**Znak sprawy: Z/22/2022**

## Odpowiedzi na pytania wykonawców w postępowaniu

na „Wykonanie nowego systemu postojowo – cumowniczego dla promów przy nabrzeżu nr 6 należącym do Żeglugi Świnoujskiej”.

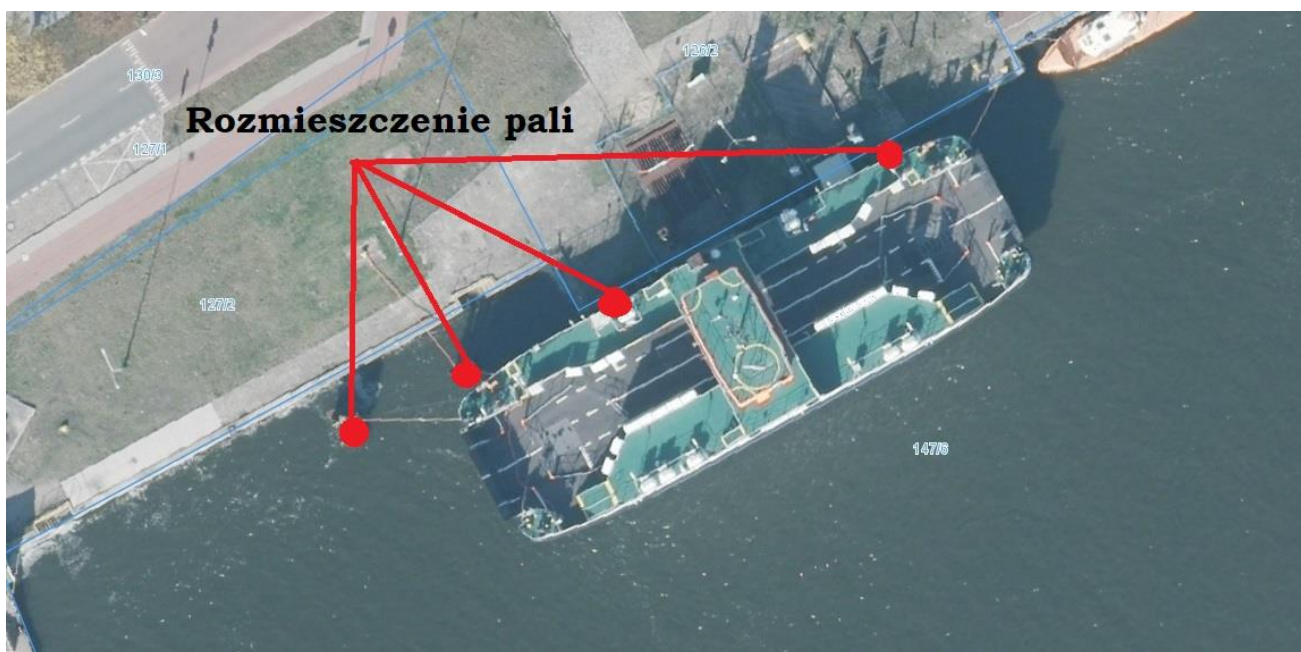
Prosimy o informacje czy pale mają być wbite na lądzie czy w wodzie? Prosimy o przekazanie szkicu sytuacyjnego planowanych robót i podanie parametrów - wielkości oraz wysokości odbojnicy cumujących promów.

Dwa pale wbijane w wodzie bezpośrednio przy nabrzeżu. Dwa kolejne pale będą wbijane w wodzie w odległości około 6 m od nabrzeża. Zamawiający załącza rysunek poglądowy z rozmieszczeniem pali.

Długość odbojnicy promu to 65 metrów; wysokość podwójnej odbojnicy to 1 m.
